## Betrieb von zwei Mikrofonen der Serie **fel** 100° (z.B. zwei TLM 170 oder ein RSM 190/191) an der Stereo-Nagra IV

Auszutauschende Widerstände

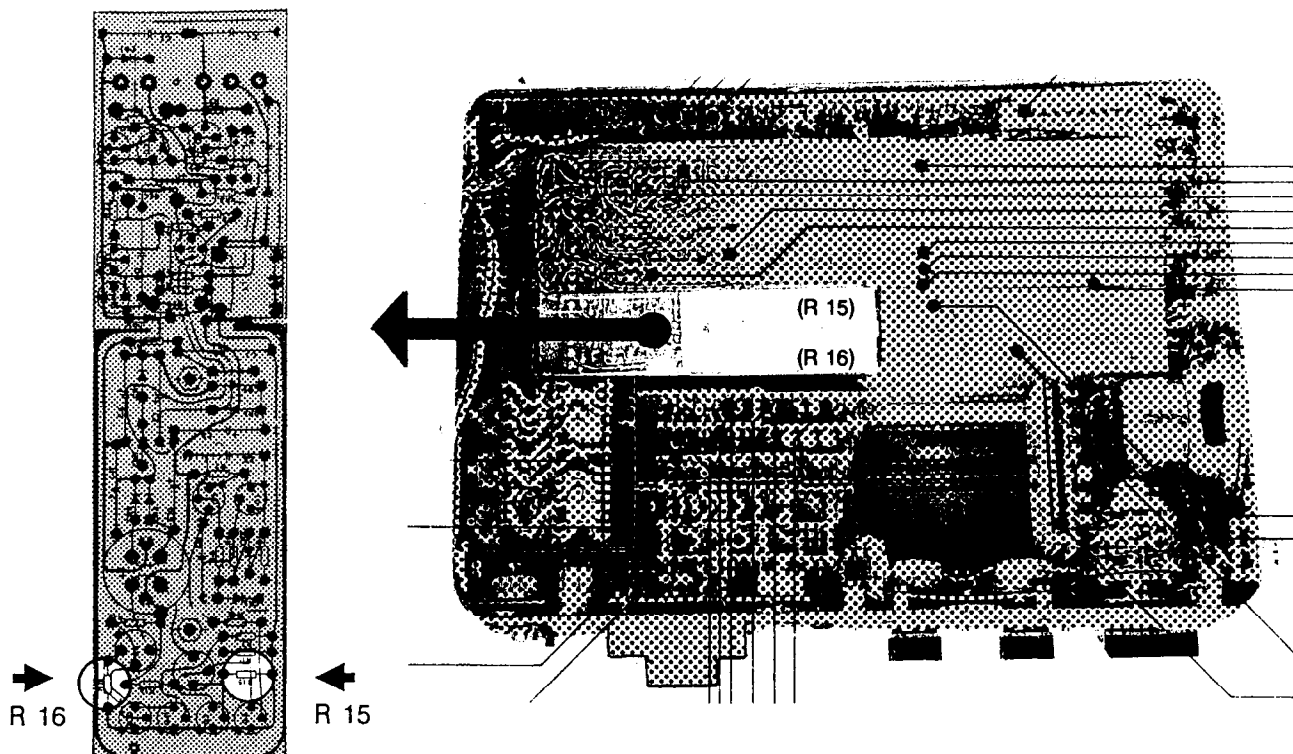
Beim Anschalten solcher Mikrophone an die **Stereo-Nagra IV** kann es passieren, daß die Mikrophone nicht oder nicht richtig arbeiten; teilweise ist auch ein Schwingen hörbar. Die Stromversorgung ist in diesem Gerät sehr knapp bemessen und die Regelschaltung im Mikrophon versucht, trotz eventuell zusammenbrechender Versorgungsspannung, den nötigen Betriebsstrom zu erhalten.

Inzwischen hat die Firma Nagra Kudelski eine Schaltungsänderung vorgenommen, die die Stromversorgung von Mikrofonen der Serie **fel** 100° sicherstellt.

Diese Änderung kann bei vorhandenen Geräten auch leicht *nachträglich* durchgeführt werden, indem die beiden in der Skizze bezeichneten Widerstände R 15 und R 16 von jeweils 10 Ohm auf jeweils 6,8 Ohm geändert werden.
